S.A.S DEWEN

ENQUÊTE PUBLIQUE

Pour la demande d'autorisation environnementale relative au projet d'exploitation d'une nouvelle ligne de valorisation énergétique de déchets non dangereux, sur le territoire de la commune de TADEN (enquête ICPE)

CONCLUSIONS N°1 DU COMMISSAIRE-ENQUÊTEUR

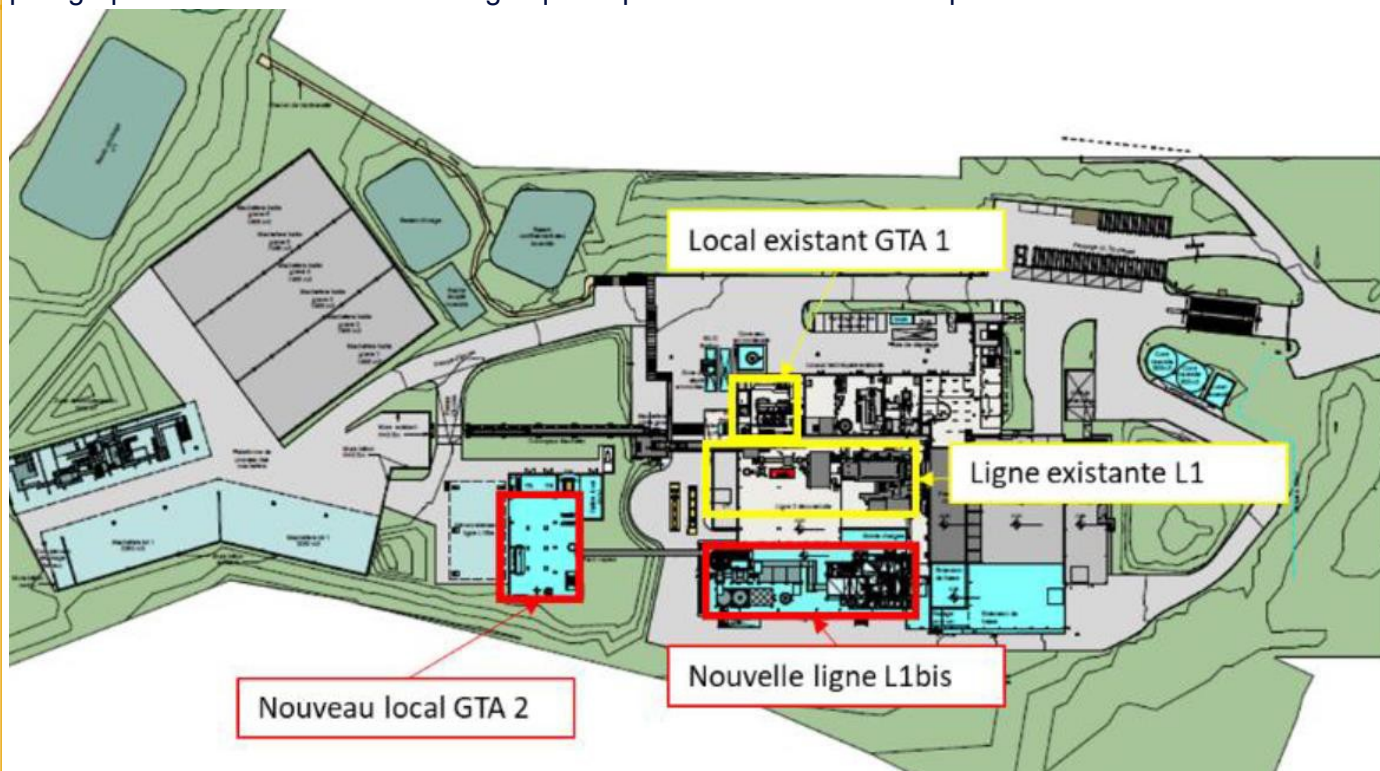
-Sauf erreur, La ligne 1 fonctionne actuellement avec une chaudière à 35 bars et 350°C surchauffée; or j'ai lu dans un nombreux documents que la chaudière va passer à 60 bars et 400°C; comment est-ce possible ? La ligne 2 va être démontée et devenir la ligne 1 bis, à 58,2 bar, 397°C surchauffée et 40,5 t/h. Elle va alimenter le Groupe turbo-alternateur GTA 2 . Sur le schéma la partie turbine du turbo-alternateur est représentée sous forme d'une turbine unique. Le GTA 2 ne comportera donc pas un ensemble de turbine Haute Pression, suivi d'une Basse Pression, ce qui semble être le cas pour le GTA 1 ? Quel sera le fournisseur du GTA 2 ? Sera-t-il de fabrication française ?

Le fonctionnement des GTA 1 et GTA 2 sont détaillés dans la PJ46 - Description du projet et localisés au paragraphe 3.1.4.6 Valorisation énergétique et production d'électricité repris ci-dessous :

Le plan permet de mieux comprendre que la ligne 1 qui reste à la pression de 35 bars est reliée au GTA existant, le GTA 1. La ligne L1bis qui remplace la ligne 2 est dimensionnée à 60 bars reliée au GTA 2, qui sera construit dans le cadre du projet. Ce dernier GTA est bien constitué d'une turbine avec des étages haute

pression et basse pression avant un alternateur de transformation de l'énergie cinétique en énergie électrique. A noter qu'à date, la consultation pour la fourniture du GTA2 est encore en cours. Nous pouvons néanmoins déjà indiquer qu'il ne sera pas de fabrication française puisqu'il n'y a plus de constructeur français pour les turbines de cette dimension, uniquement des assembleurs qui achètent la partie turbine à l'étranger et l'assemblent avec un alternateur.

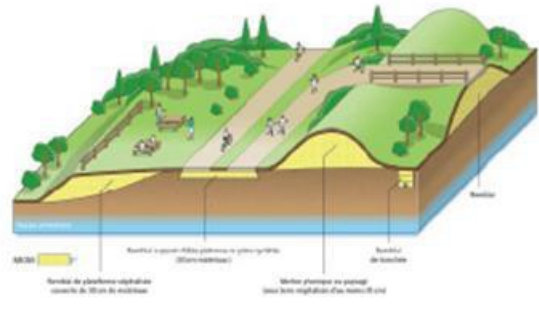
Quels sont vos arguments au regard des éléments apportés par les contributions @ 2 (page 2 et 3) et @ 3 (page 9) notamment sur les mâchefers produits par l'incinération ?

Concernant les graves de mâchefers et comme expliqué au paragraphe 3.2.4.1 'Création d'une plateforme fixe de traitement des mâchefers bruts' de la PJ46 : *"Ils seront valorisés en technique routière par des entreprises de Travaux Publics locales. DEWEN mettra en place un Plan d'Assurance Qualité Mâchefer afin de s'assurer que toutes les étapes respectent l'arrêté préfectoral d'exploitation de l'UVE de Taden et l'arrêté ministériel du 18/11/2011 pour la valorisation des MIDND (Mâchefers d'Incinération de Déchets Non Dangereux) en technique routière applicable depuis le 1er juillet 2012."* Le même paragraphe rappelle aussi que *"Un suivi analytique des lots mensuels de mâchefers sera réalisé. Ces caractérisations seront effectuées par un laboratoire agréé. En fonction de la qualité du lot, l'usage final des mâchefers sera défini comme le montre schéma de principe ci-dessous."*

Usage de type 1 : usages routiers d'au plus 3 m de hauteur en sous-couche de chaussée ou d'accotements d'ouvrages routiers revêtus.

Usage de type 2 : usages routiers d'au plus 6 m de hauteur en remblai technique connexe à l'infrastructure routière ou en accotement, dès lors qu'il s'agit d'usage au sein d'ouvrages routiers recouverts.

Figure 55 : Moyens globaux de luttres contre l'incendie du site

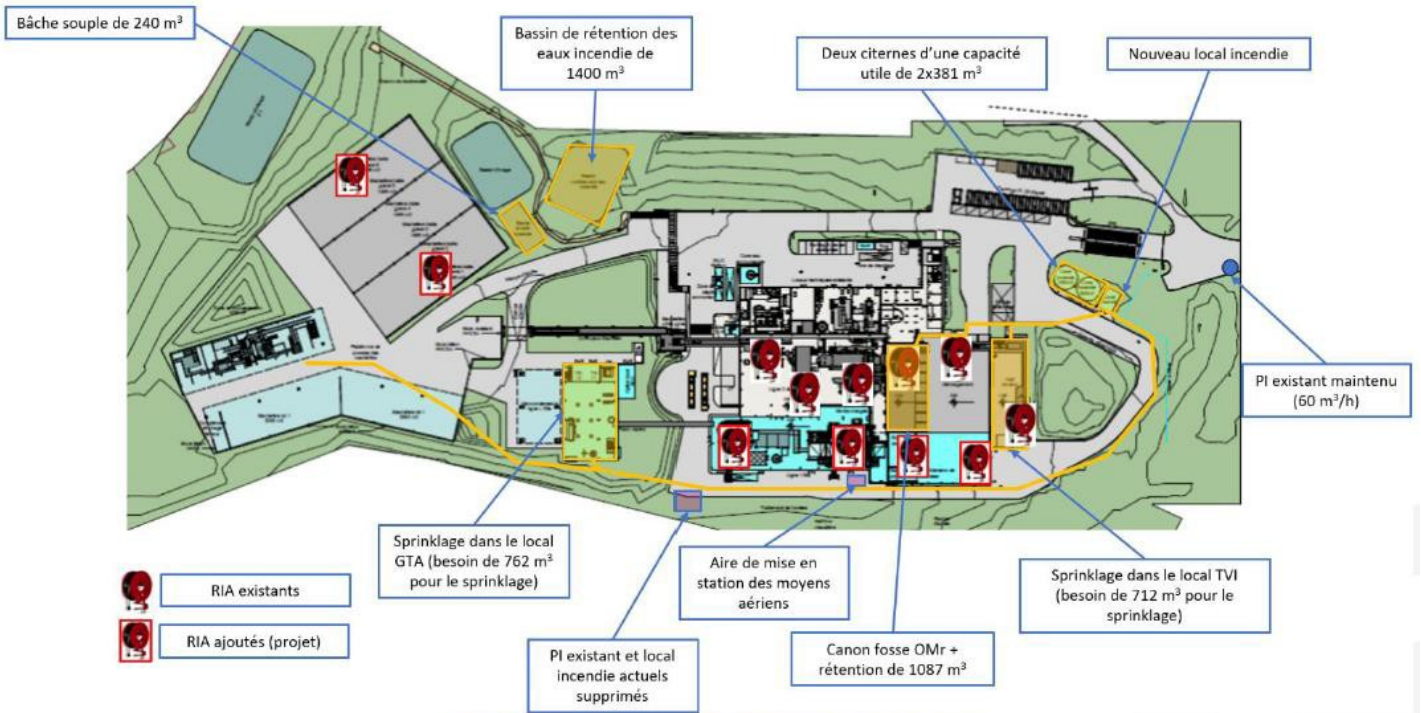
Préconisation 8: L'exploitant devra préciser l'incohérence du volume d'eau nécessaire (770 m³ pour le fonctionnement du sprinklage et la réserve d'eau dédié de 600 m³ notée sur le plan).

De plus, le projet prévoit un nombre assez conséquent de mesures pour lutter contre les incendies. Celles-ci sont décrites au paragraphe 10.2.2.3 'Moyens de lutte incendie' dans la PJ49 – EDD dont le plan synthétique des moyens globaux de luttés contre l'incendie du site est présenté sur la figure ci-dessous. Noter en particulier les mesures suivantes qui permettront de protéger l'installation en cas d'incendie violent provenant de l'environnement immédiat extérieur :

En tout cela, les réserves d'eau sont suffisantes et constituent une amélioration par rapport à l'état actuel dans la mesure où aujourd'hui les seuls moyens de lutte incendie sont l'utilisation du poteau incendie à l'entrée du site et la présence d'une réserve dans une cuve de 240 m³.

Figure 22 : Carte régionale du risque d'incendie de forêts et landes, avec les communes classées à risque par arrêté préfectoral (Draaf, janvier 2024)

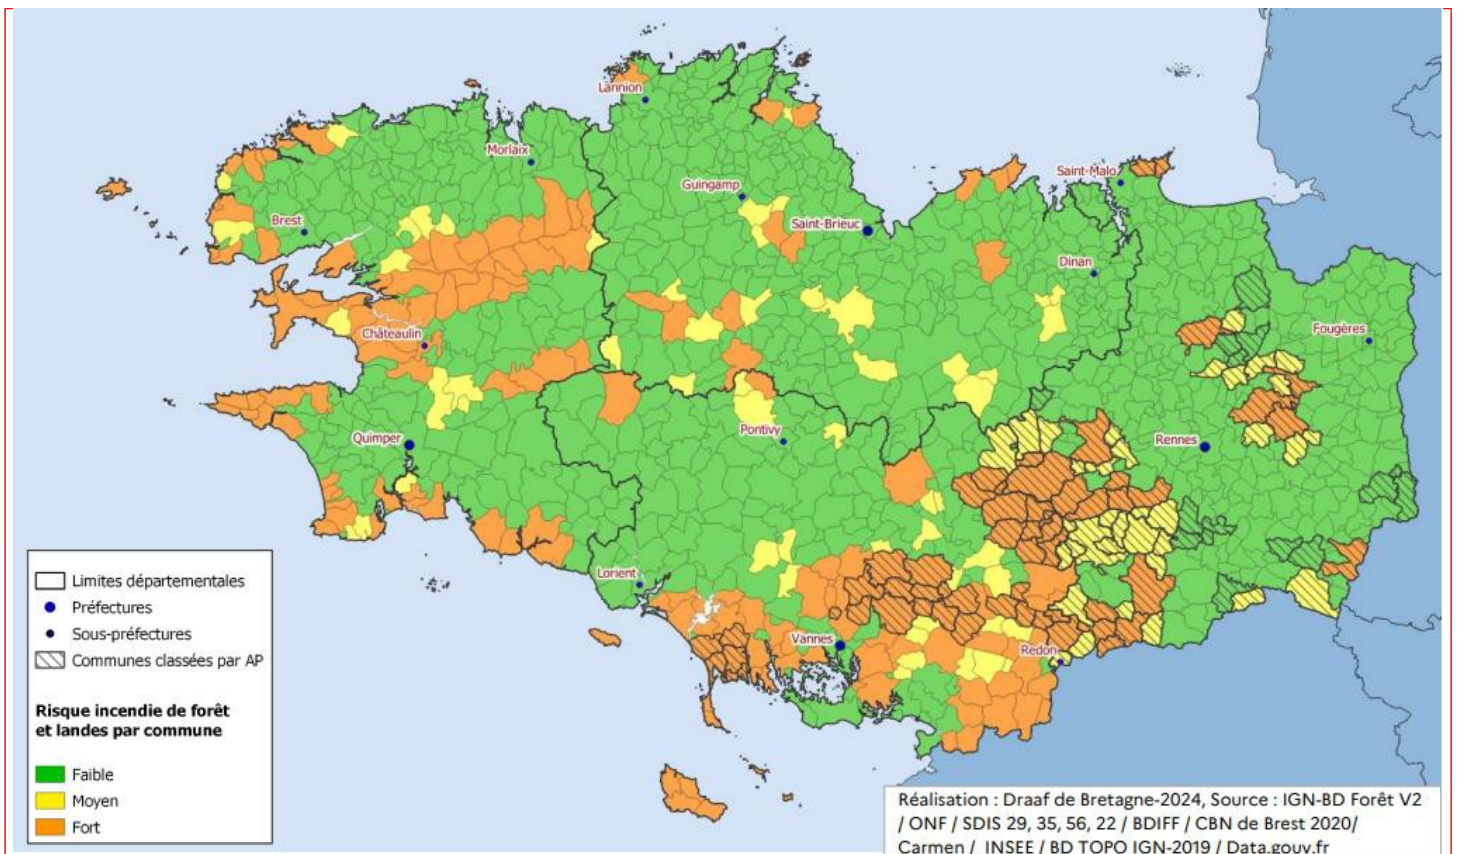
Pour ce qui est de la référence au paragraphe 4-1-4, il me semble que s'appuyer sur des documents ayant plus de 10 ans est un peu risqué en la matière. En effet, la rapidité des modifications climatiques et la survenance imprévisible de phénomènes anormaux et violents rendent ce genre d'affirmations rapidement obsolètes. Certes, la carte régionale du risque d'incendie de forêts et landes de janvier 2024 ne classe pas la commune de Taden comme à risque, mais mes questions portaient plutôt sur une question de prospective visant à envisager des scénarios peu probables aujourd'hui mais qui pourraient se développer à l'avenir. De par son environnement immédiat, il me semblerait intéressant de se pencher sur le sujet afin d'anticiper, et ainsi se préparer au mieux à acquérir les bons réflexes et les bonnes pratiques afin d'être le plus efficace possible en cas d'évènement de ce type. En clair, s'inspirer de la préparation aux risques d'accidents telle qu'elle est envisagée en matière nucléaire, puisque l'étude de l'accident nucléaire de Fukushima a montré que l'impréparation humaine aux scénarios se présentant avait très sérieusement aggravée les conséquences de l'accident du fait de mauvaises décisions. Il me semble que la position géographique de l'UVE pose en ce sens un risque particulier d'incendie externe que le maître d'ouvrage devrait prendre en compte et anticiper.

Cette analyse est confortée par le Plan interdépartemental de protection des forêts et landes contre l'incendie élaboré par la Direction Régionale de l'Alimentation, de l'Agriculture et de la Forêt (DRAAF) de Bretagne, publié le 30 janvier 2024 et disponible sur [ce lien](#). Ce plan a pour but de caractériser le risque d'incendies de végétation en Bretagne engendré par dérèglement climatique pour les prochaines décennies à l'image de ceux vécus à l'été 2022. Il prévoit ainsi un programme d'actions régional opérationnel et fédérateur pour les 10 prochaines années et propose une nouvelle cartographie régionale identifiant 292 communes avec un risque d'incendie de végétation considéré comme modéré ou fort (soit près d'un quart des communes de la région). Issue de ce Plan interdépartemental, la carte régionale du risque d'incendie de forêts et landes par commune présentée ci-dessous n'identifie qu'un risque faible concernant la commune de Taden et les communes voisines, justifiant ainsi bien le fait de ne pas retenir le risque de feu de forêt comme un potentiel de dangers.
